リコール届出日：令和6年10月10日

リコール届出番号	外-3872	リコール開始日	令和6年10月10日
届出者の氏名又は名称	フォルクスワーゲングループ ジャパン株式会社 代表取締役 マティアス シェーパース	製作国：英国 製作者名：ベントレー モーターズ リミテッド 問合せ先：ベントレーコール(フリーダイヤル) 0120-97-7797	
不具合の部位（部品名）	原動機（エンジンコントロールユニット）		
基準不適合状態にあると認める構造、装置又は性能の状況及びその原因	エンジンコントロールユニットにおいて、故障診断プログラムが不適切なため、エンジン冷間時で回転数2,500rpm以上となる場合に正しくクランク角度を検出できず、失火検知診断が制限されることがある。そのため、失火を検知できず、エミッションコントロールシステム警告灯(MIL)が点灯しないおそれがある。		
改善措置の内容	全車両、エンジンコントロールユニットを対策プログラムに書き換える。		
不具合件数	0件	事故の有無	なし
発見の動機	本国からの情報による。		
自動車使用者及び自動車特定整備事業者に周知させるための措置	<ul style="list-style-type: none"> ・ 使用者：ダイレクトメール、電話、または訪問等により通知する。 ・ 自動車特定整備事業者：日整連発行の機関誌に掲載する。 ・ 弊社インターネットホームページに掲載する。

改善箇所説明図

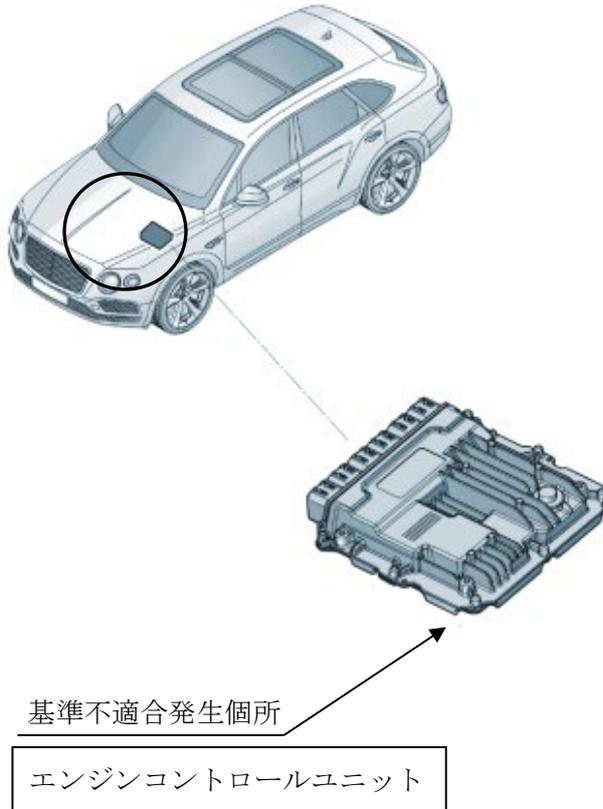
基準不適合発生箇所

エンジンコントロールユニット

エンジンコントロールユニットにおいて、故障診断プログラムが不適切なため、エンジン冷間時に回転数2,500rpm以上となる場合に正しくクランク角度を検出できず、失火検知診断が制限されることがある。そのため、失火を検知できず、エミッションコントロールシステム警告灯(MIL)が点灯しないおそれがある。

全車両、エンジンコントロールユニットを対策プログラムに書き換える。

識別： OBDポートに銀色のペイントを塗布する。
